Informe Consolidado de Solicitud de Aclaraciones, Rectificaciones y/o Ampliaciones a la Declaración de Impacto Ambiental del Proyecto "Modificación Proyecto Inmobiliario Hacienda Quilamapu"

Nombre del Titular : Inmobiliaria Viviendas 2000 SpA.
Nombre del Representante Legal : Ingrid Paola Rodas Krause
Dirección : Av. Del Valle 714, Huechuraba

El presente Informe Consolidado de Solicitud de Aclaraciones, Rectificaciones o Ampliaciones a la Declaración de Impacto Ambiental del proyecto "Modificación Proyecto Inmobiliario Hacienda Quilamapu", contiene las observaciones generadas en virtud de la revisión de la Declaración de Impacto Ambiental.

Figura: Ubicación Asociación Indígena en relación con el Área de Influencia.

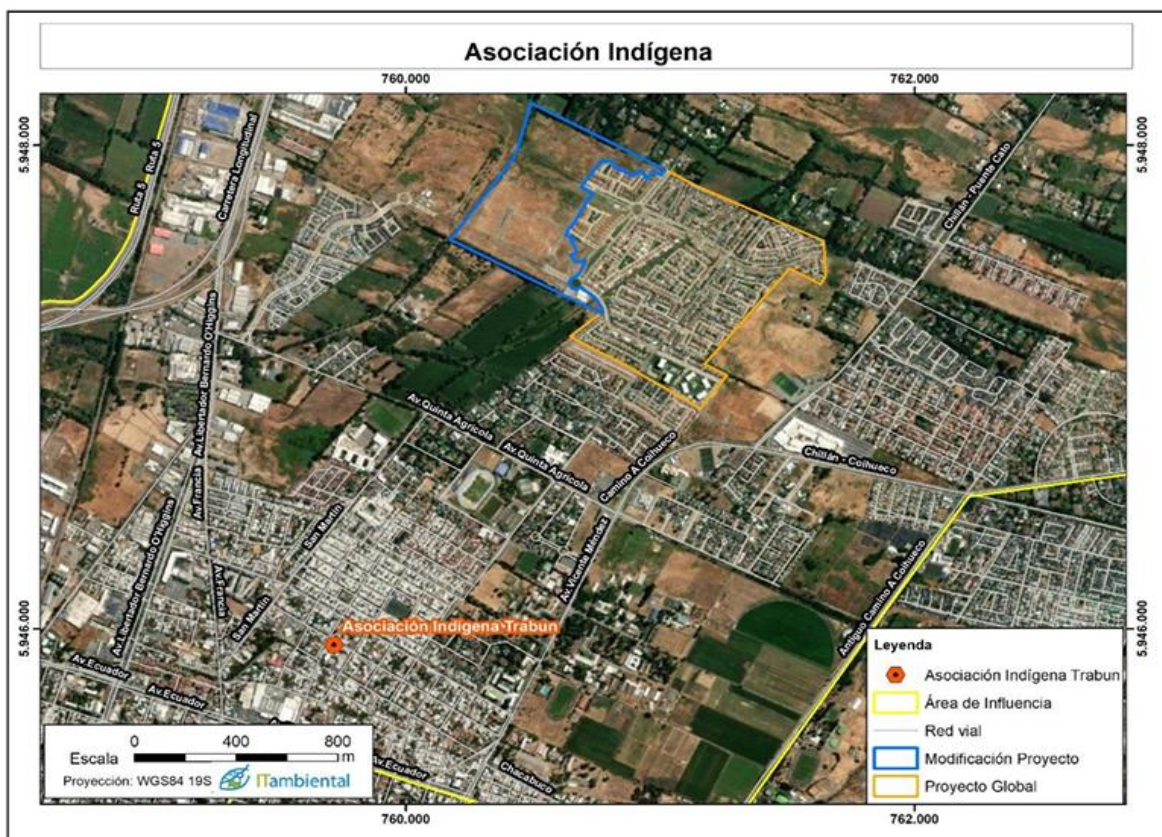
- 5.20 Al revisar el punto N° .6. “Cercanía de tierras indígenas, áreas de desarrollo indígena o pueblos indígenas” de la DIA señala que, en relación con los pueblos originarios, en la comuna de Chillán el 4,1% de la población se siente perteneciente a un pueblo originario. A modo de complemento, en base a la información disponible de la CONADI actualizada al año 2026, se tiene que para la comuna de Chillán existen 12 Asociaciones Indígenas, de las cuales **1 se encuentra dentro del Área de Influencia, correspondiente a la Asociación Indígena Trabun.** Ello se constata en la figura 147. “Ubicación Asociación Indígena en relación con el Área de Influencia.”, la cual está remarcado con naranja en el área de influencia del proyecto.
